(1) 申請の概要

使用済燃料乾式貯蔵施設（2号発電用原子炉施設）を新たに設置する。

乾式貯蔵容器の径方向転倒

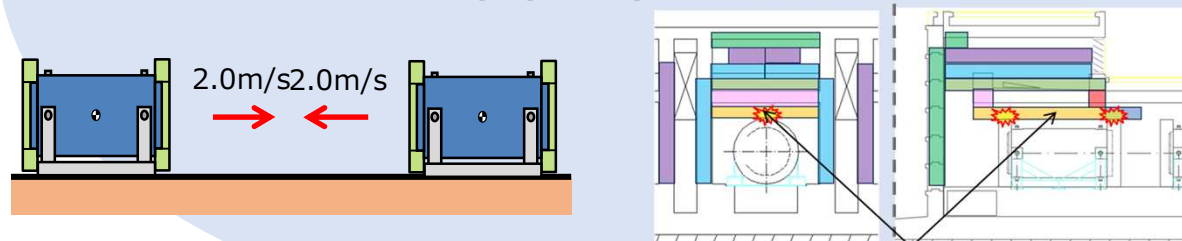
基礎等に固定せず、かつ、貯蔵用緩衝体を装着して設置し、地盤の変位・変形等により乾式貯蔵容器の転倒・衝突等が生じた場合でも、乾式貯蔵容器の安全機能が損なわれないよう設計する。

- 転倒・衝突と同時に告示地震力※¹が作用した場合でも、貯蔵用緩衝体が脱落せず、かつ、乾式貯蔵容器に生ずる応力等が型式証明特定兼用キャスクの設計条件を超えないよう貯蔵用緩衝体を設計する。
- 地盤の変位・変形等の不確かさを踏まえ、次の2つの事象が重畳して発生した場合でも、周辺公衆の受ける実効線量が線量限度(年間で1mSv)を超えないよう瓦礫の除去や放水等の応急復旧対策を用意する。

- ① 乾式貯蔵容器が損傷し、かつ、使用済燃料も損傷して、外部に放射線及び放射性物質が漏えいする事象
- ② 貯蔵建屋の全ての給排気口が完全に閉塞し、乾式貯蔵容器の除熱が阻害される事象

審査方針※²に基づき、地盤の変位・変形等により乾式貯蔵容器の転倒・衝突等が生じた場合でも乾式貯蔵容器の安全機能が損なわれないよう設計する方針であることを確認した。

図 防火帯の一部変更（追加）

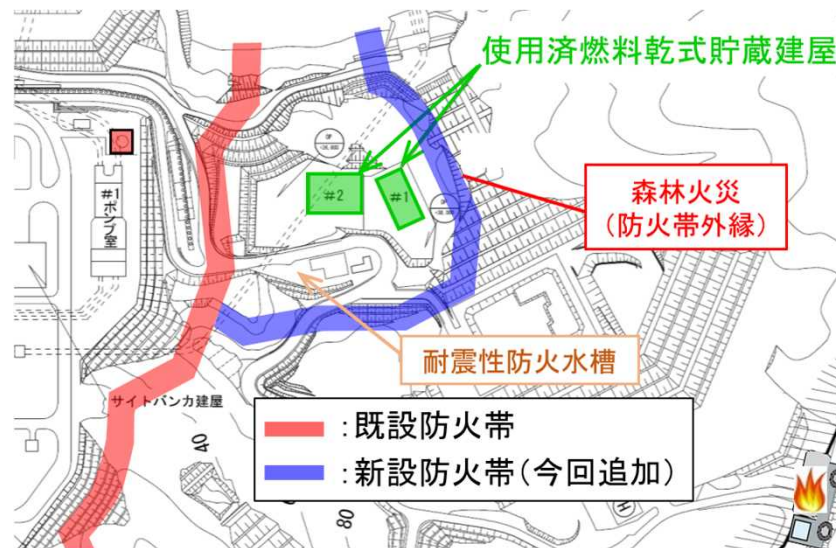
- 使用済燃料乾式貯蔵施設の設置に伴い、防火帯を一部変更（追加）する。
- 既に許可を受けた外部火災に対する設計方針を乾式貯蔵容器に適用する。
 - ・乾式貯蔵容器を防火帯の内側へ設置
 - ・火災源からの離隔距離を確保
 - ・消火活動を実施
- 外部火災時における貯蔵建屋による除熱機能への波及的影響を考慮しても、乾式貯蔵容器の周囲温度等の条件がHDP-69BCH(B)型キャスクの設計条件を超えないよう貯蔵建屋を設置する。

防火帯の設置、火災源からの離隔距離の確保、消火活動の実施等の既許可の設計方針を乾式貯蔵容器にも適用すること等を確認した。

図 外部火災影響評価

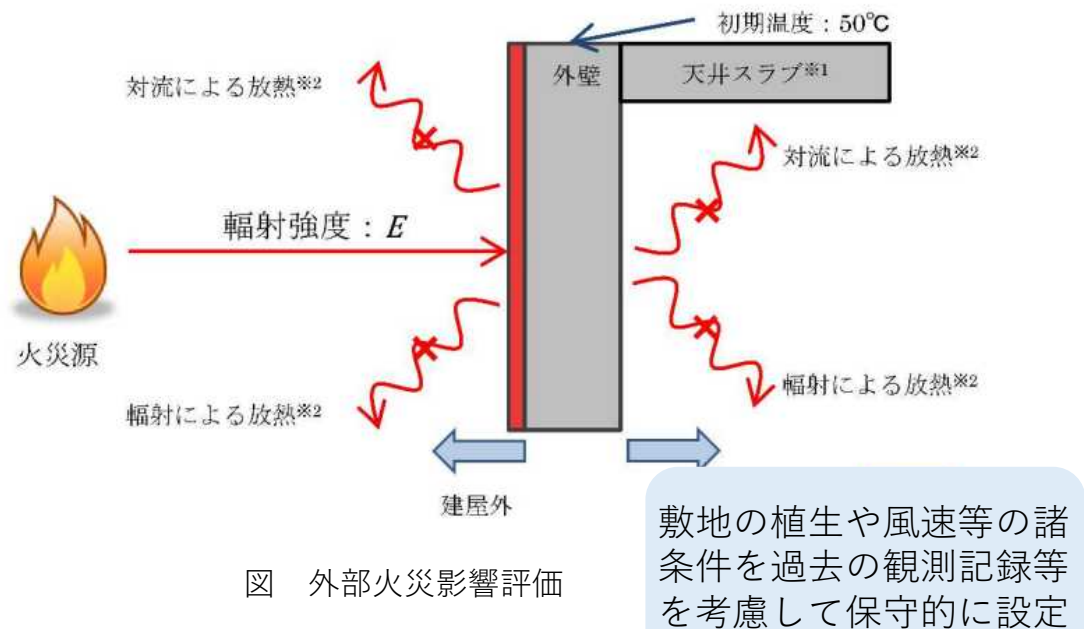
敷地の植生や風速等の諸条件を過去の観測記録等を考慮して保守的に設定
